重要なお知らせ

東芝マイクロコントローラ 900 ファミリー

8ビットタイマ制御方法の制約に関するご連絡

8ビットタイマPWMモード周期のTD誤記について

■PWM モード時の例

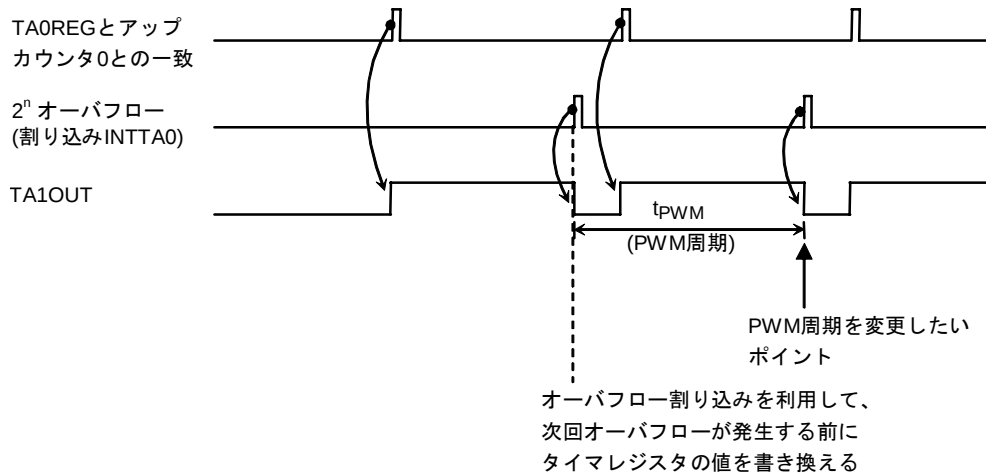
8ビットタイマにおいて PWM モードや PPG モードを使用時にダブルバッファを利用する場合は、注意が必要です。

タイマレジスタの設定値と、アップカウンタが一致して、オーバーフローが発生するタイミング直前にレジスタバッファのデータ更新を行うと、設定値と異なる波形信号が出力される場合があります。

その為、PWM モードではオーバーフロー割込みを利用し、次回のオーバーフローが発生する6サイクル前までに ($f_{sys} \times 6$)、レジスタバッファの更新を終了するようにしてください。

また、PPG モードを使用の際も同様に、周期のコンペアー一致割込みを使用し、次回の周期コンペアーが一致する6サイクル前までに、レジスタバッファの更新を終了するようにしてください。

PWMモード時の波形（8ビットタイマTMRA01の場合）

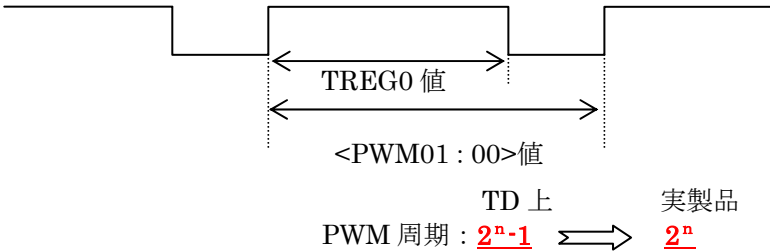
8ビットタイマPWMモードのPWM周期が、データブック上 2ⁿ-1 周期と記載されていますが、実際には、2ⁿ周期で動作します。

PWM 周期
00: reserved
01: 2⁶
10: 2⁷
11: 2⁸
